**APPROBATION
DE LA MODIFICATION N°10
(N°11 POUR LA COMMUNE DE GRIGNY,
N°4 POUR LA COMMUNE DE GIVORS ET
N°1 POUR LA COMMUNE DE LISSIEU)
DU PLAN LOCAL D'URBANISME**

Annexe à la délibération
du conseil de Communauté du 24 juin 2013

Evolutions apportées au dossier
d'enquête publique

Point n° 91

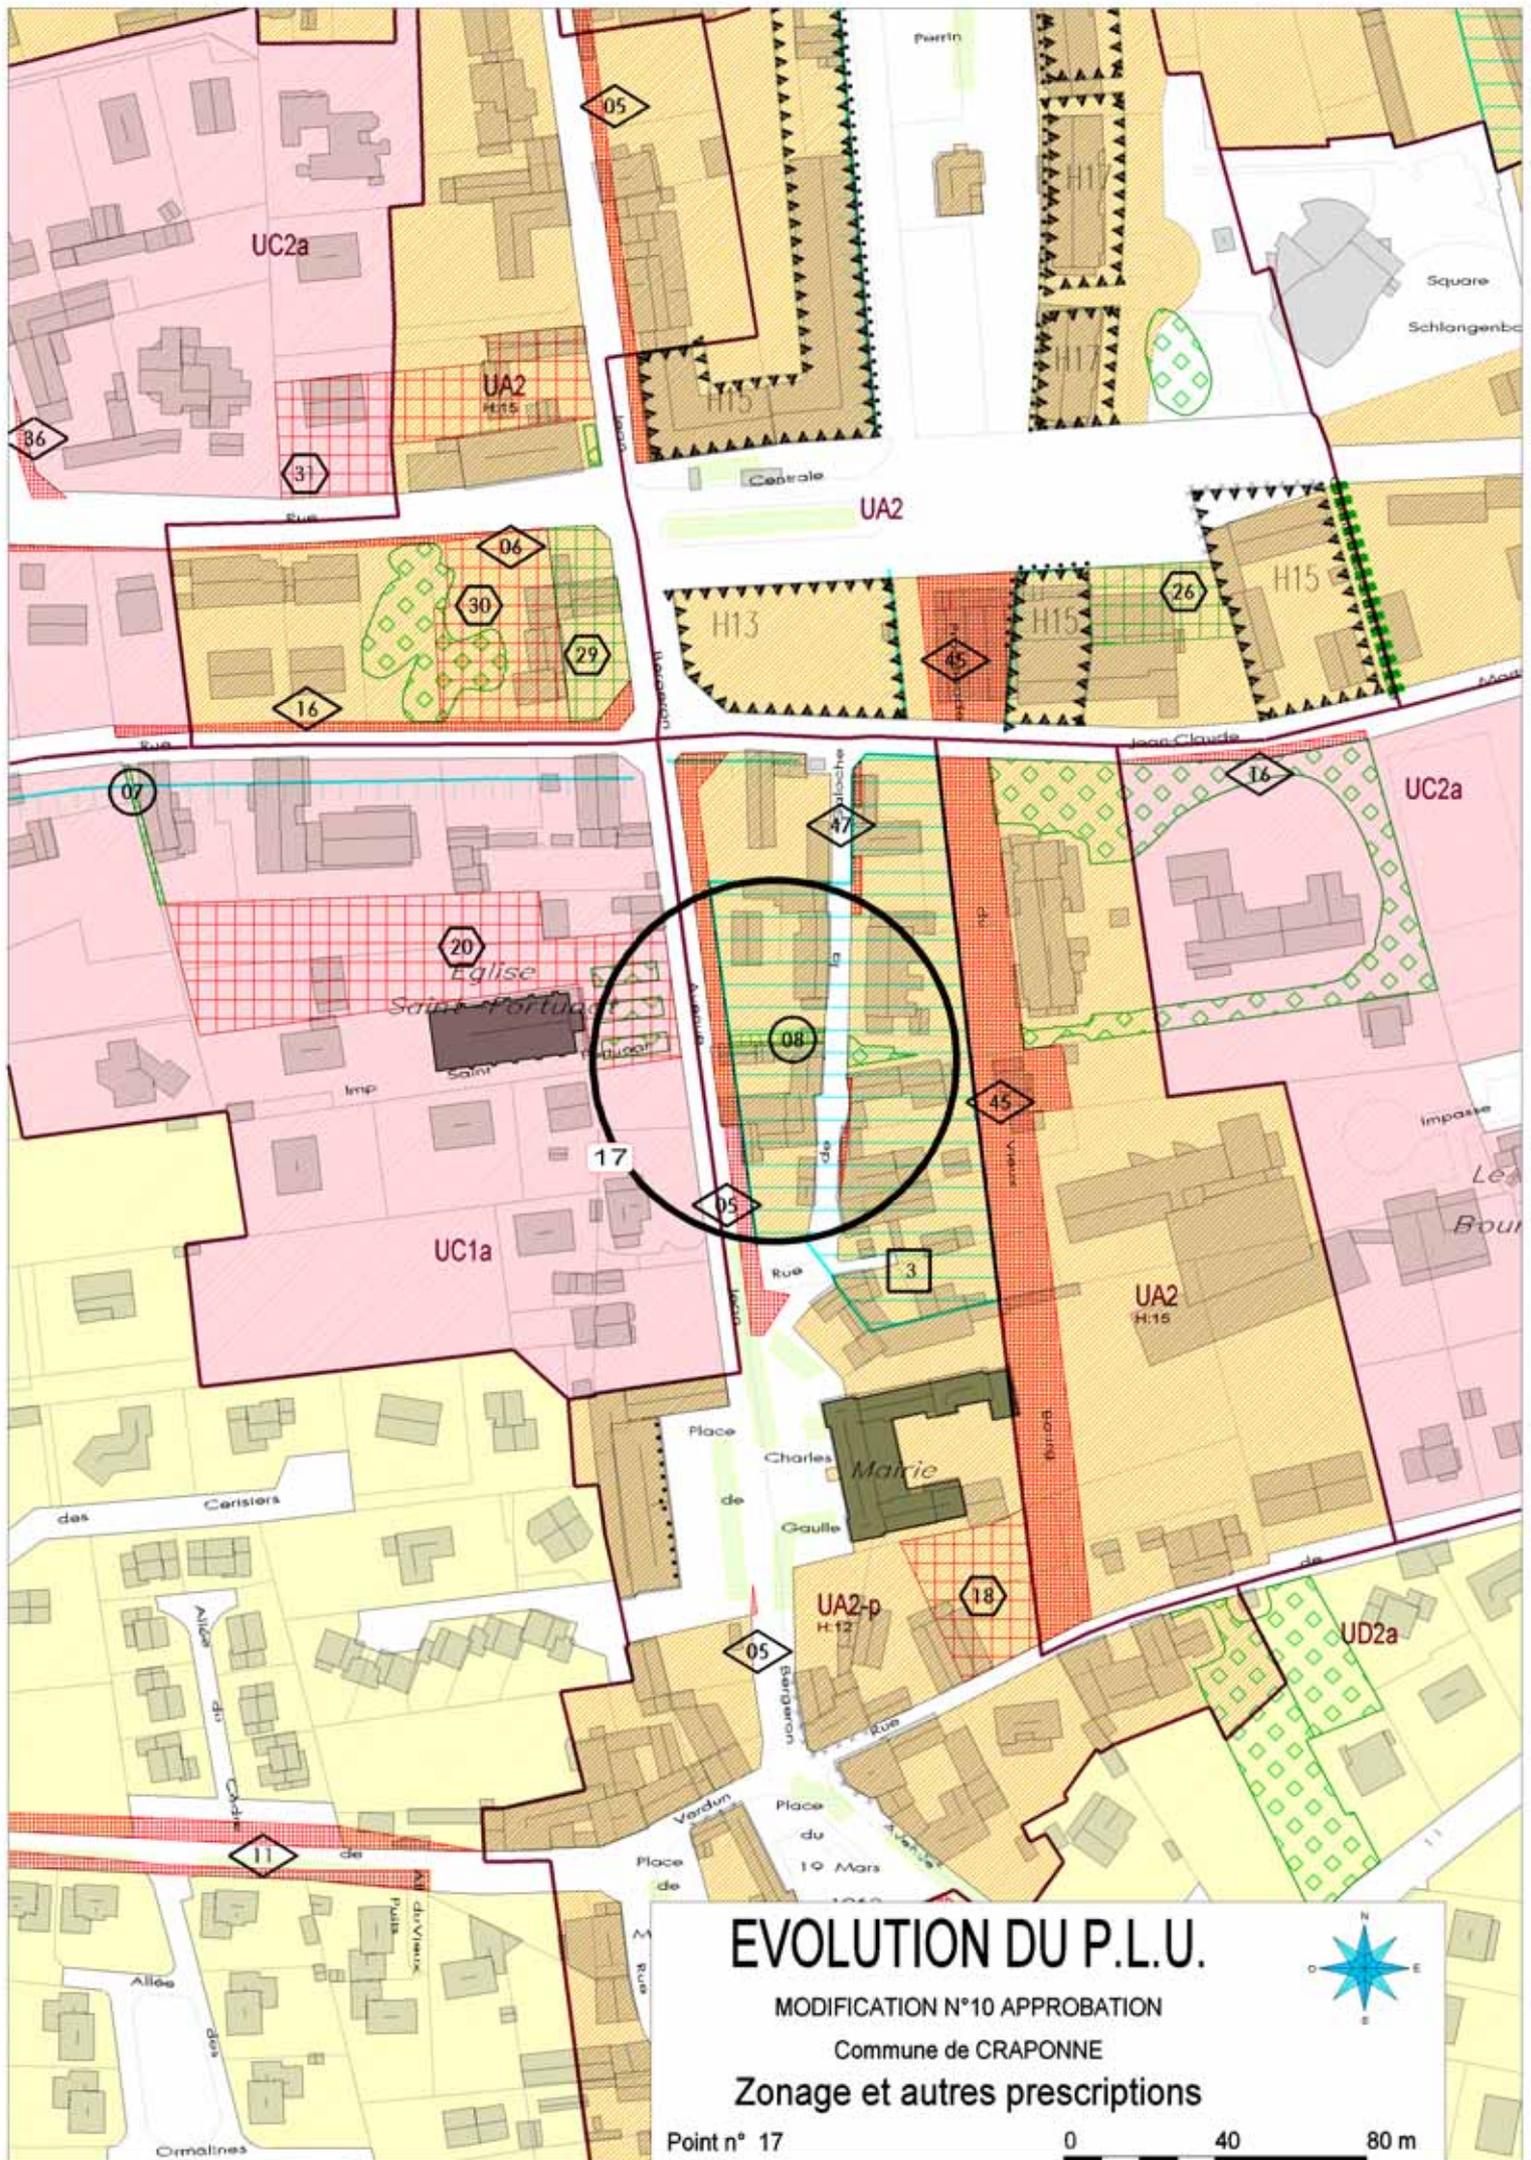
Nom de la commune	N°de fiche	Modification du dossier d'enquête publique
BRON	91	Inscription d'une prescription graphique "plantation sur domaine public" au droit de la parcelle cadastrée OB921, située 31 avenue Pierre Brossolette, en lieu et place de la prescription "espace végétalisé à mettre en valeur" supprimée sur cette même parcelle (voir plan joint).
CRAPONNE	17	Suppression de l'emplacement réservé de voirie n°47 au droit de la parcelle cadastrée AT99 (voir plan joint).
CURIS AU MONT D'OR	44	Maintien de la zone ZPE des périmètres des risques technologiques attachés aux usines COATEX 2 et SANOFI non impactée par cette modification.
FONTAINES SAINT MARTIN	128	Modification de l'Orientation d'Aménagement n2 sur le secteur du Buisson Réduction de l'emprise de l'Élément Bâti à Préserver numéro 12 inscrit sur la parcelle AH 207 Suppression de la zone non aedificandi sur la parcelle AH 207, rue du Buisson (voir plans joints)

Point n° 116a

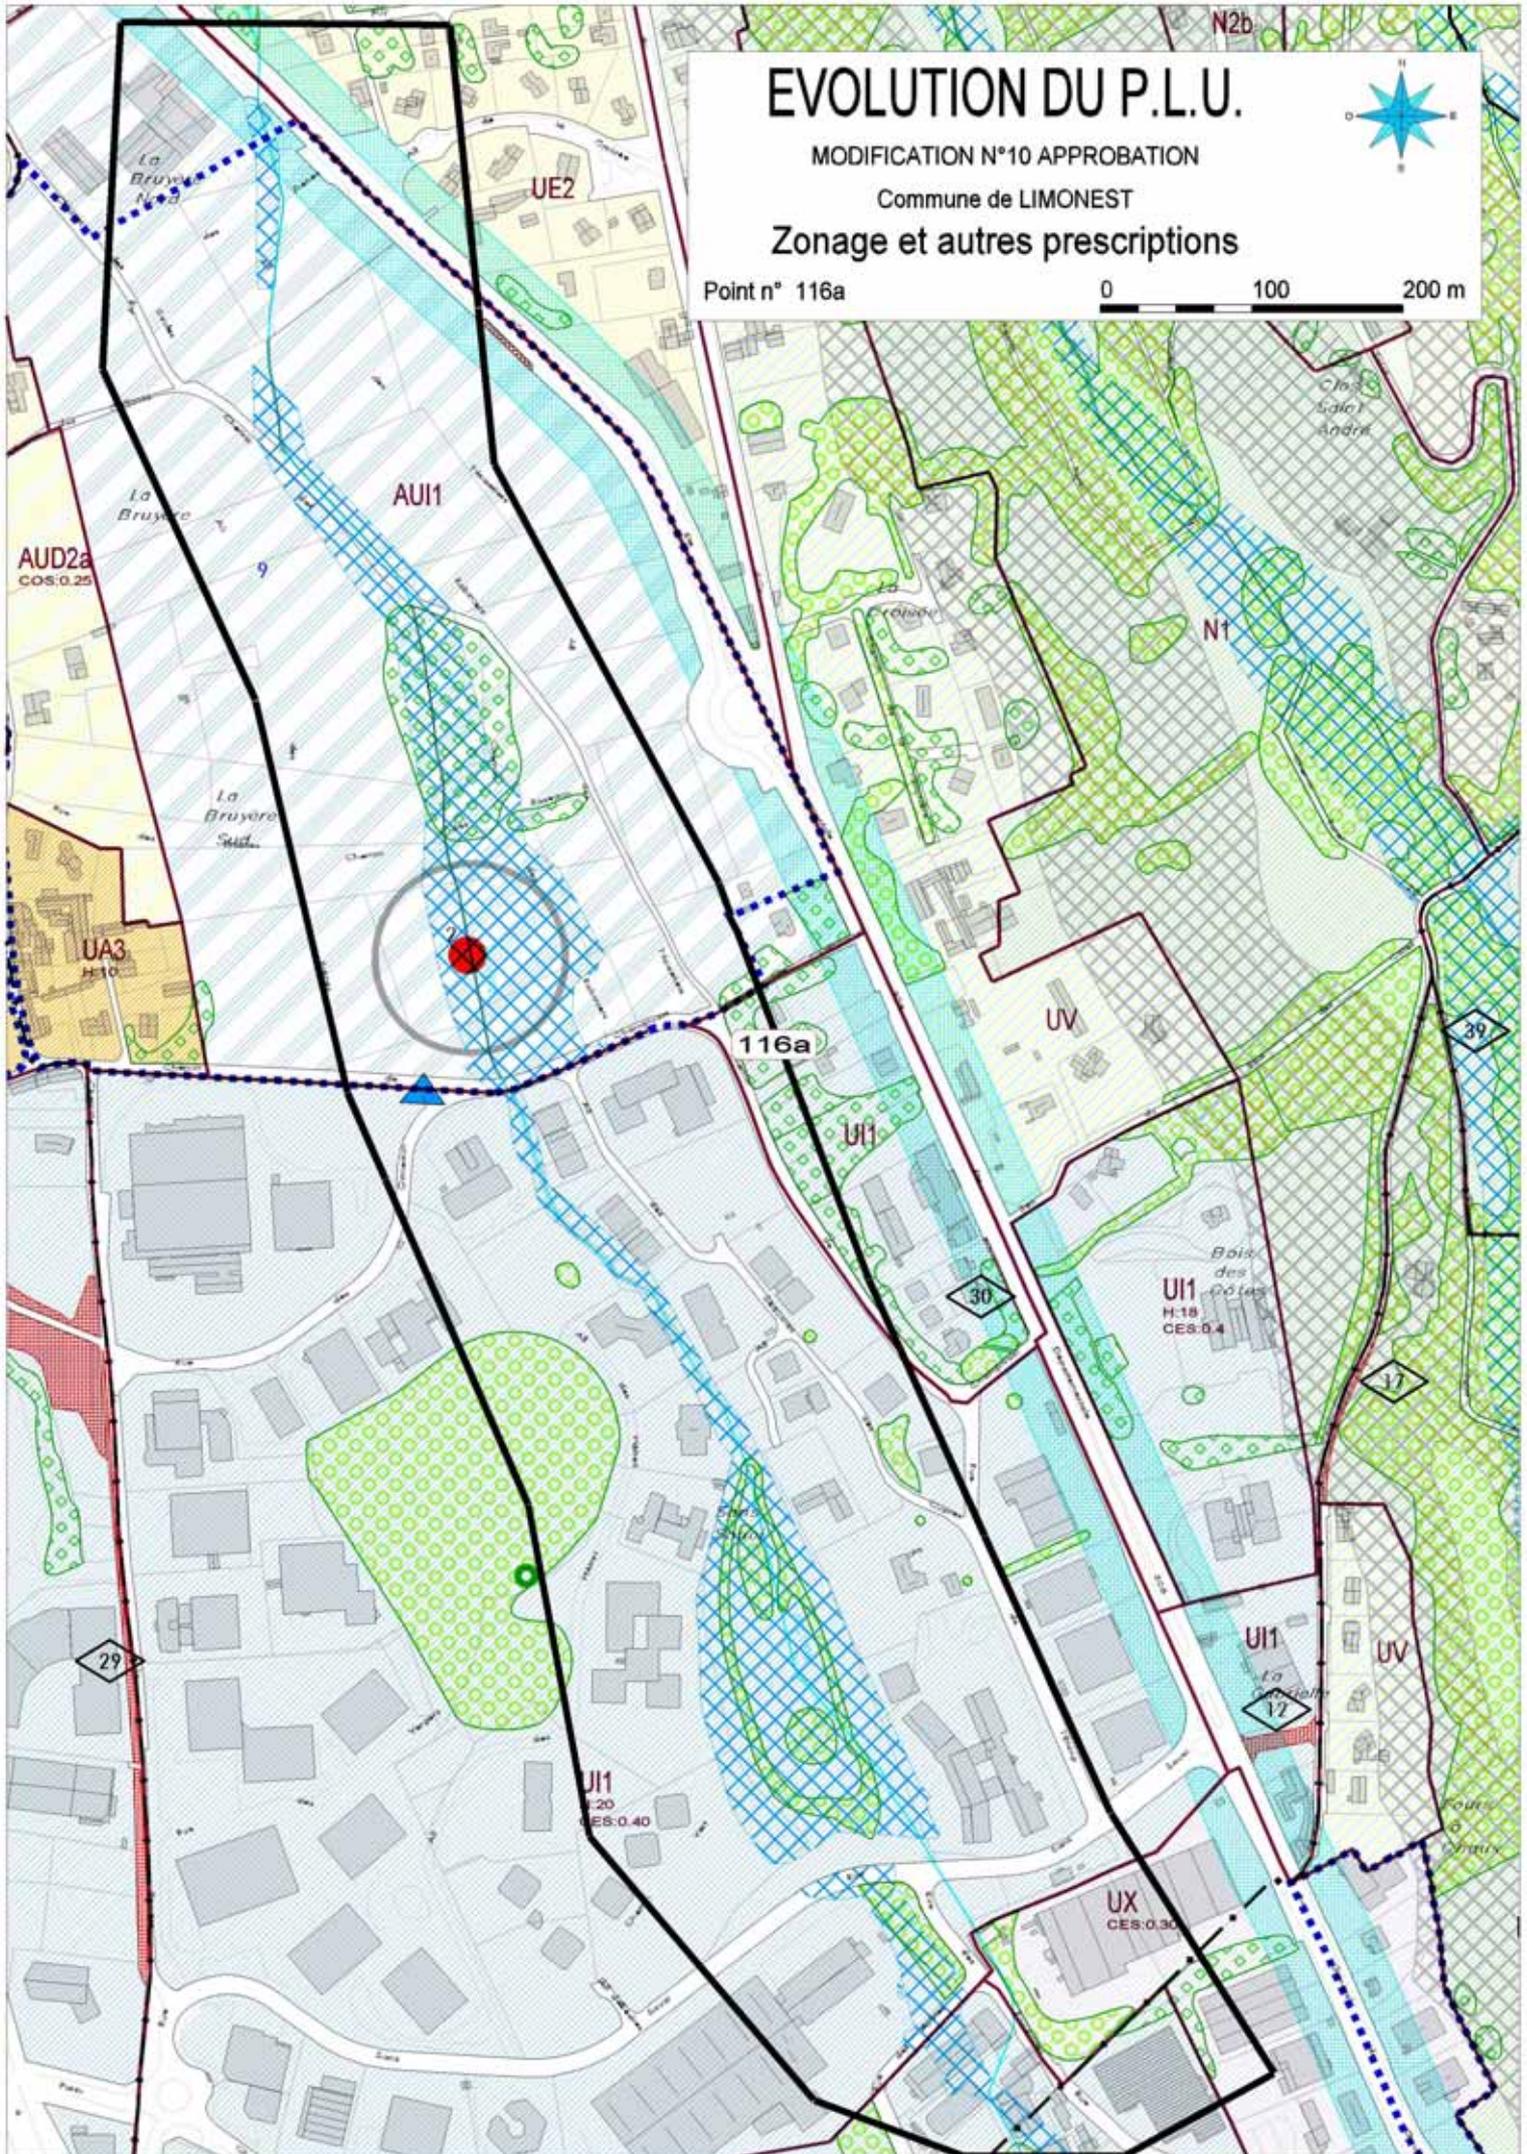
LIMONEST	116	Suppression du risque inondation sur le lot 3 de la ZAC des Bruyères (voir plan joint).
LYON 3ème	5	Recul de 3 mètres de la ligne d'implantation le long de la rue des Peupliers. Recalage de la hauteur maximale autorisée sur voie à 13 mètres au droit de la ligne d'implantation. (voir plans joints)
LYON 3ème	105	Inscription de deux polygones d'implantation avec une hauteur maximale autorisée à 28 mètres (diminution de la hauteur de 50 à 28 m sur l'un d'eux), et maintien d'un seul polygone d'implantation avec une hauteur maximale autorisée à 50 mètres sur la partie sud de la parcelle cadastrée AR 14, située du 15 au 33 rue Desaix, face à la place Renaudel. Correction d'une erreur matérielle : Inscription de trois prescriptions de débouchés piétonniers à l'est, au sud et à l'ouest de la parcelle AR 14, la première sur le boulevard Marius Vivier-Merle, la seconde sur la rue Desaix et la dernière sur la rue des Cuirassiers. (voir plan joint)

**MODIFICATION N°10 - APPROBATION
POINT N°5**

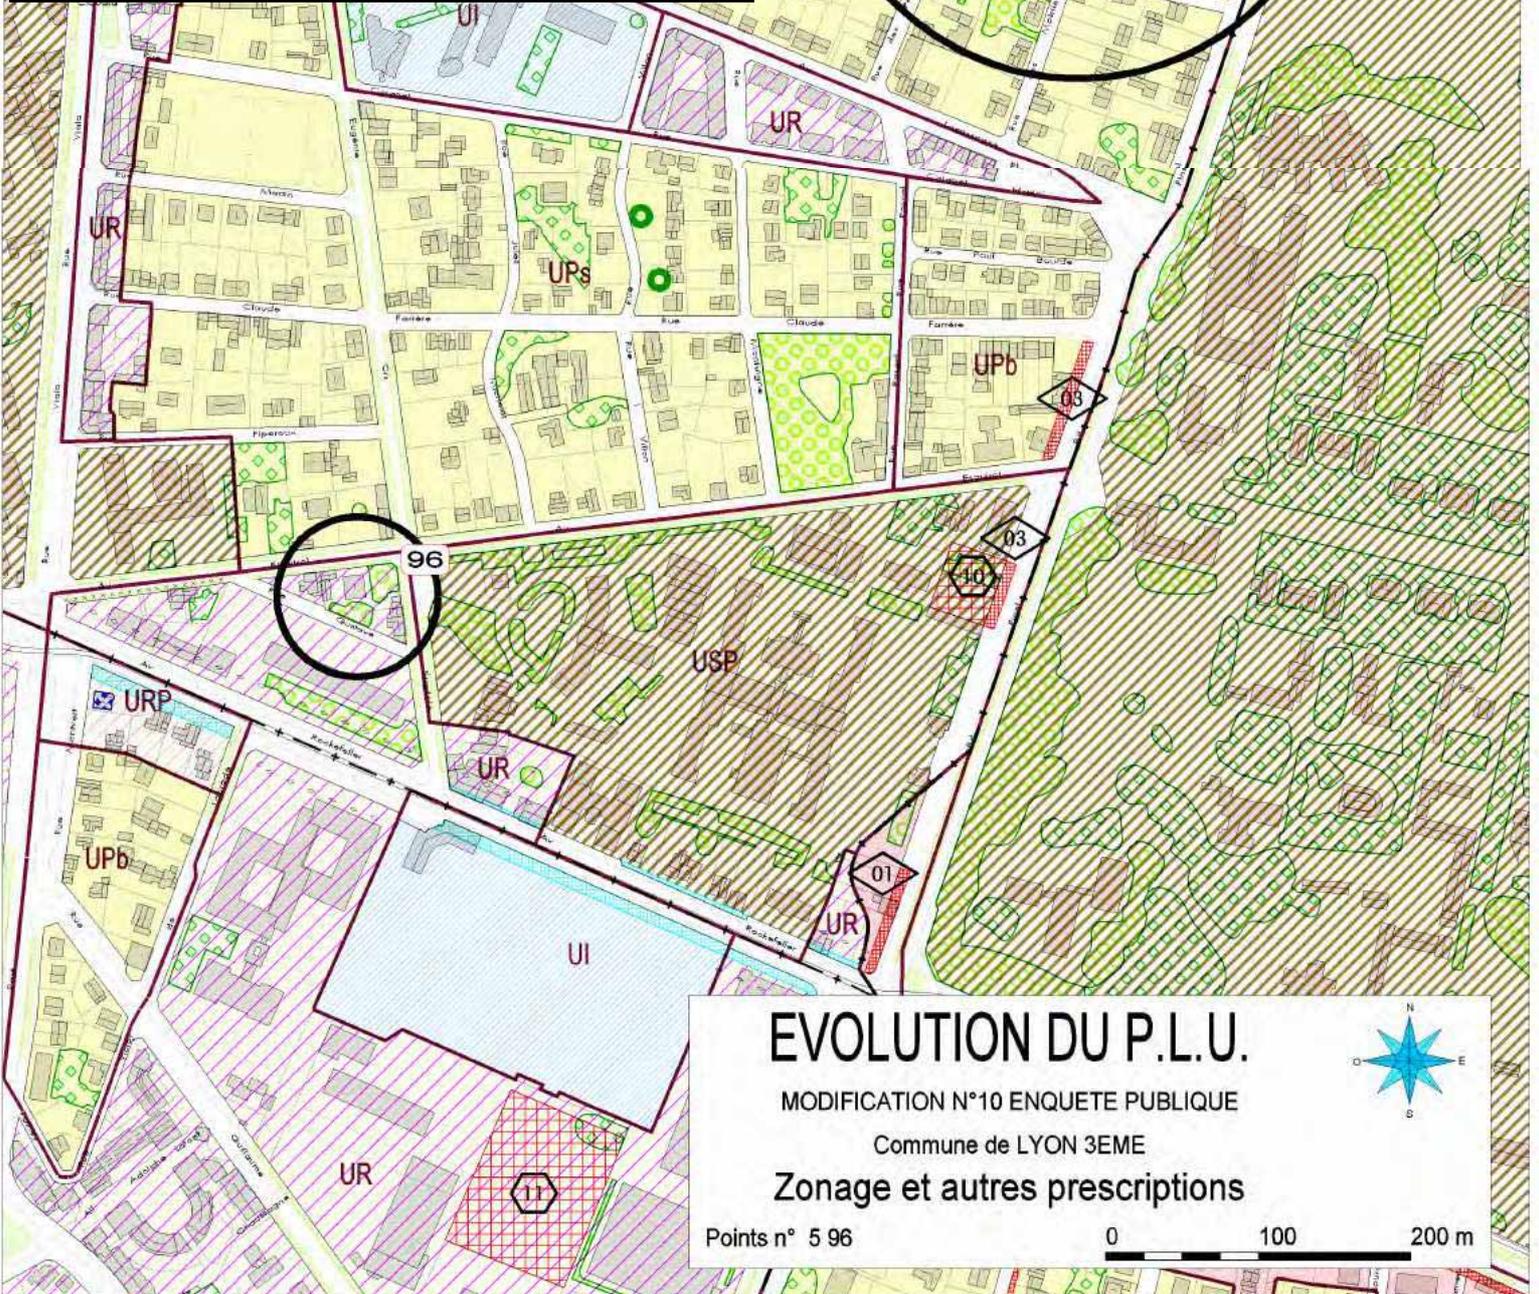
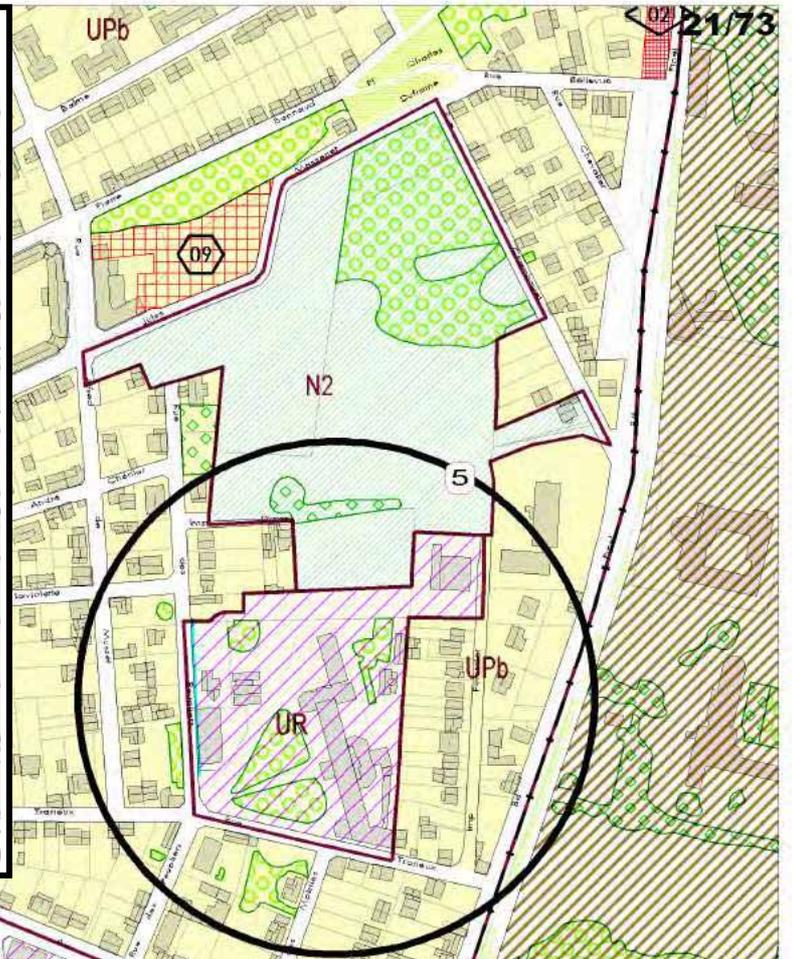
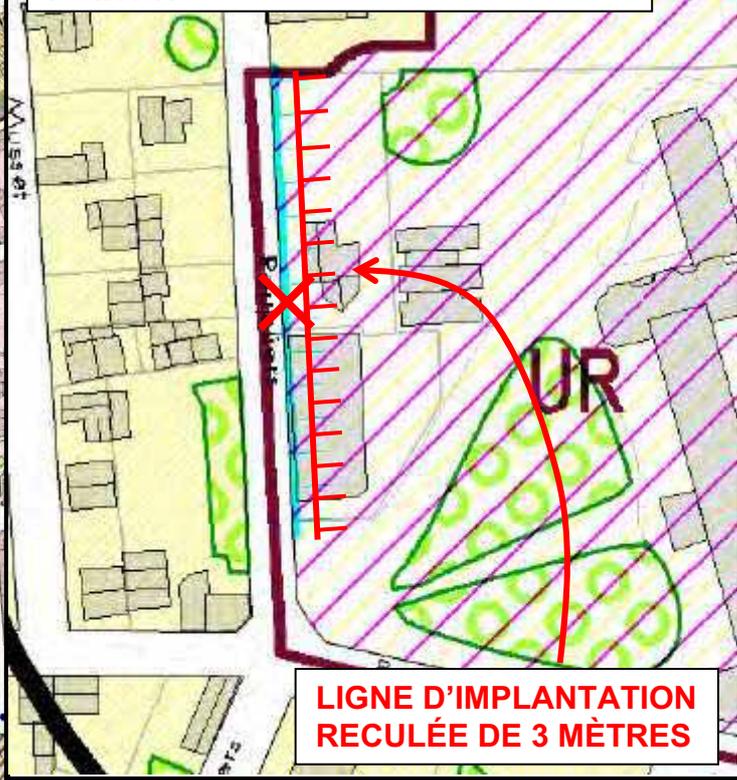
**HAUTEUR SUR VOIE (À 13 MÈTRES)
RECLÉE DE 3 MÈTRES**

**HAUTEUR D'ÎLOT À
13 MÈTRES MAINTENUE**
